準備書面(220)

原子力規制委員会の準備書面（26）への反論

－ 層面すべり断層が六ヶ所断層の存在と

2025. 9. 26

図3—M1面(MIS 5e)・M2面(MIS 5c)の変形を示す地形・地質断面(図2のX—Y)

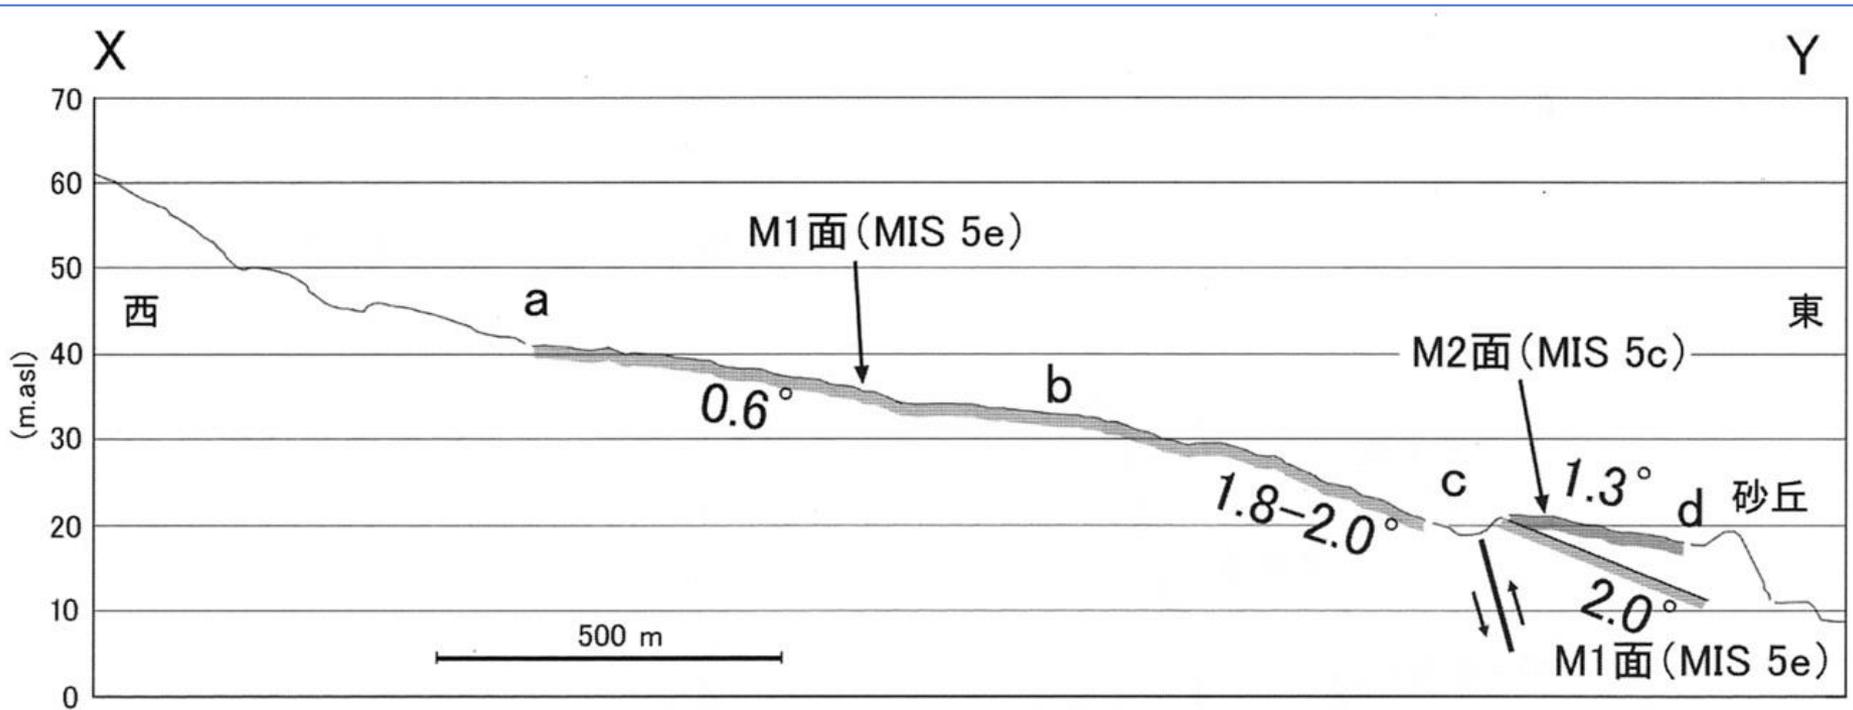
地点b付近から東方ではM1面の傾斜が増している。地点c—d間の地下においても東方へ急斜するM1面が認められ、これを覆うM2面(MIS 5c)も東方に傾斜を増すように変形している。地点c付近には、東上がりの活断層が存在している。

図4—露頭スケッチ(図2の露頭4)

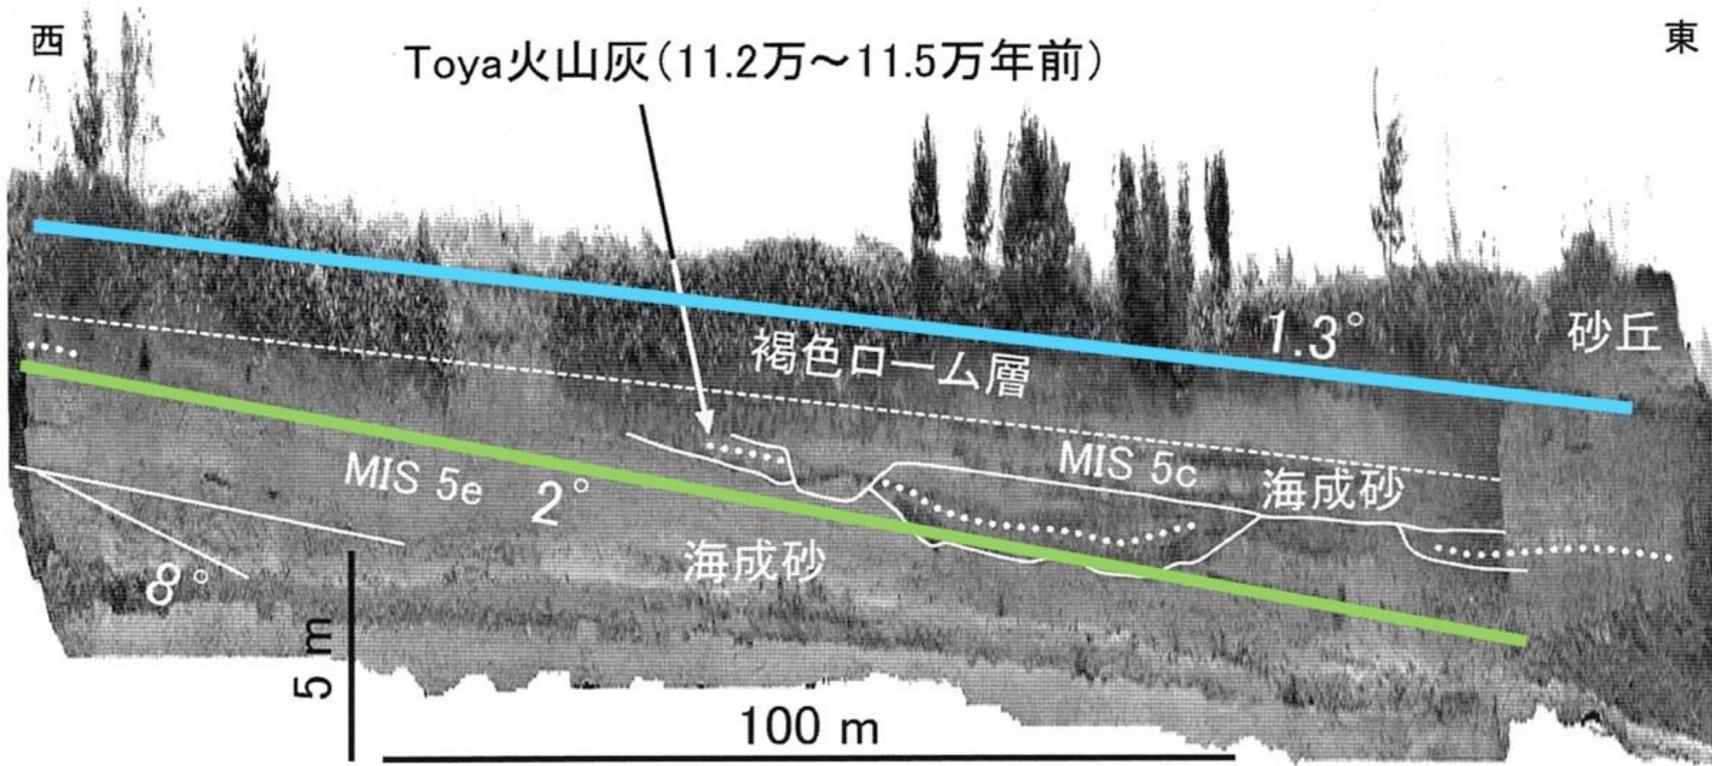
甲D第240号証, 渡辺満久, 「広い撓曲崖を形成する六ヶ所断層—原子力規制委員会による適正な審査のために」(『科学』, 88巻, No.1, 2018年1月号) 所収の図に水色の 1.3° の線と緑の 2° の線を加筆.

出戸西方断層と調査位置との関係図

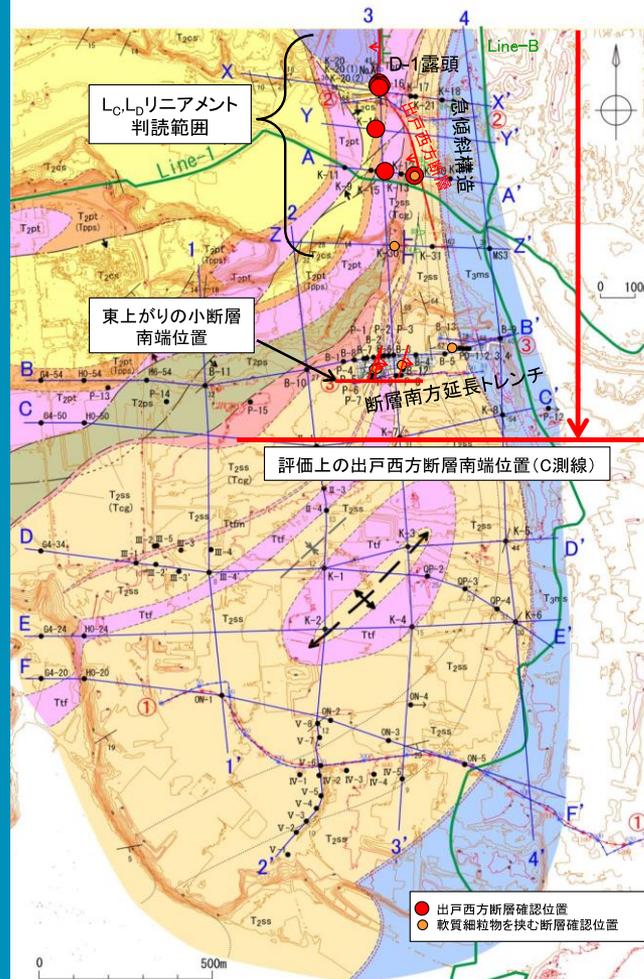
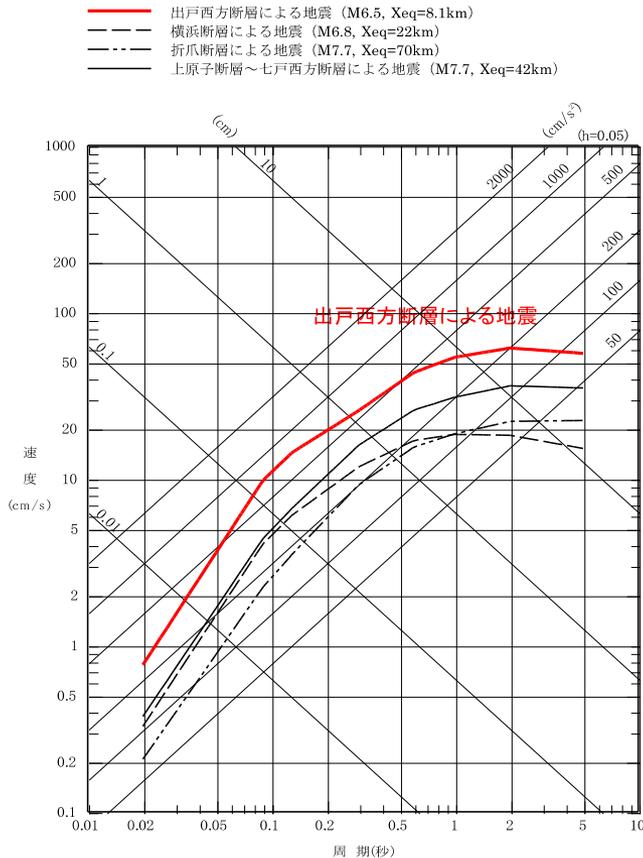
- ・Z測線以南にリニアメント・変動地形は認められない。
- ・各D-1露頭のスケッチから、高角度西傾斜で西側隆起の出戸西方断層は、南方へ連続することを確認した。
- ・ボーリング調査(X, Y, A測線)ではD-1露頭の走向・傾斜から想定される延長の範囲に出戸西方断層を確認したが、その延長方向のZ測線及びB測線におけるボーリング調査、反射法地震探査(③測線)、及び断層南方延長トレンチ調査では、出戸西方断層は認められない。
- ・ただし、トレンチ調査では、基盤上面及び第四紀層に変位・変形を与える構造として東傾斜の層理面に沿う東側隆起の小断層(イ断層、口1・口2断層)を3条確認した。これらの断層は、断層部が平滑で、断層部に沿って軟質細粒破砕物を挟在するが、第四紀層に繰り返し活動した痕跡が認められないこと、変位方向が出戸西方断層と異なることから、出戸西方断層と連続するものではないと判断される。なお、これらの断層と同様の性状を持つ断層は、トレンチ位置と概ね一致するB測線から南へ約245mの位置であるC測線以南のボーリング調査では認められない。
- ・南北走向の鷹架層中部層/上部層境界(整合)のトレースは、断層等による顕著な不連続は認められない。
- ・南北方向の反射断面(LineB)において、南に緩く傾斜している鷹架層の構造に不連続はなく、断層を示唆する構造は認められない。
- ・東西方向の反射断面(Line1)において、西傾斜の出戸西方断層が推定される位置より東側には、断層の存在を示唆する構造は認められない。

出戸西方断層の南端は、Z測線付近であると考えられるが、断層端部の分岐の可能性を考慮して、イ断層、口1断層、口2断層を出戸西方断層の副次的な断層として安全側に評価した。
→リニアメント・変動地形が判読されず、出戸西方断層及び副次的な断層がないことを確認したC測線を南端と評価した。
